## Granskningsutlåtande för detaljplan för Björnen 23 och Vargen 12

### Granskning

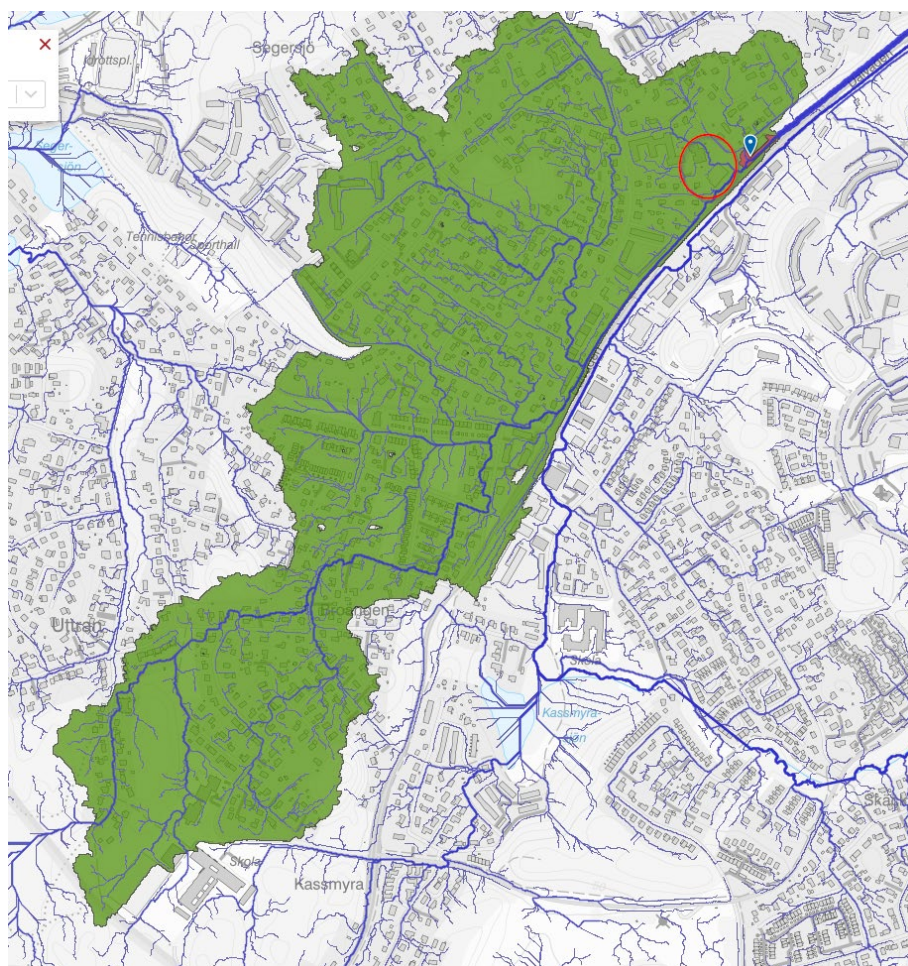
Trafikverket anser att dagvattenutredningen tydligare behöver klargöra hur Dalvägen, väg 226, kommer att påverkas av exploateringen. Trafikverket saknar resonemang om hur hanteringen av dagvatten kommer att påverka Trafikverkets väganläggning, som är belägen i direkt anslutning till detaljplaneområdet.

I dagvattenutredningen anges att det saknas information i planhandlingarna om huruvida andelen hårdgjord yta kommer att öka efter exploateringen. På grund av detta görs det i utredningen antagandet att andelen hårdgjord yta, efter exploateringen genomförts, blir oförändrad. Trafikverket anser att kommunen behöver komplettera utredningen med information om andelen hårdgjord yta kommer att öka eller inte. Detta är särskilt viktigt eftersom utredningen pekar på översvämningsproblematik i området, med en lågpunkt vid väg 226.

Enligt utredningen finns en lågpunkt sydost i planområdet som orsakar översvämningsproblematik. Det saknas dock resonemang om hur väg 226 påverkas av översvämningsproblematiken. I figur 10 tolkar Trafikverket det som att väg 226 används som en del i planens dagvattenlösningar. Trafikverket vill upplysa om att ingen vattenavrinning får ske direkt mot väganläggningen med tillhörande diken och trummor. Väganläggningen är endast dimensionerad för att omhänderta vägens vattenavrinning. Det behöver därför framgå av planhandlingarna och finnas bestämmelser i plankartan som säkerställer hur dagvatten ska tas omhand. Trafikverket vill därför få möjlighet att granska och eventuellt lämna synpunkter på föreslagen revidering innan detaljplanen går till antagande.

Utredningen konstaterar även att större regn än det dimensionerande 20-årsregnet kommer innebära att fördröjnings/ infiltrationsanläggningar och dagvattenledningar blir fulla. Detta innebär att dagvattnet istället för att infiltrera i stället avrinner på markytan. Kommunen behöver säkerställa att dagvattnet som inte kan infiltreras inte påverkar och/eller leds till väg 226 eller väganläggningens tillhörande diken och trummor.

Mot denna bakgrund anser Trafikverket det är särskilt angeläget att kommunen utreder hur väg 226 påverkas av planförslaget, särskilt vid större skyfall, 100-års regn. Trafikverket kommer överväga att överklaga beslutet om kommunen inte kompletterar utredningen och redovisar att väg 226 inte blir negativt påverkad av detaljplanens föreslagna dagvatten- och skyfallshantering.

Detaljplanen innebär ingen förändring mot nuläget varken när det gäller avrinningsvägar från eller genom planområdet. Det finns inte heller några indikationer på ökad mängd hårdgjorda ytor och därmed inte något ökat flöde. Genomförandet av planen innebär dock att fastigheterna upprättar fördröjningsåtgärder i enlighet med kommunens dagvattenpolicy.

Figur 10 i dagvattenutredningen visar flödesvägar även för områden kring detaljplanen, pilen längs med Dalvägen är alltså flöden längs med vägen. Enligt analys i programmet SCALGO är den främsta flödesvägen norr om väg 226. Inga flödesvägar eller avrinningsområden kommer att ändras och då detaljplanen inte innebär en ökad hårdgörandegrad ökar inte heller flödet, varken vid dimensionerande regn eller vid större regn. Se bild från SCALGO nedan:
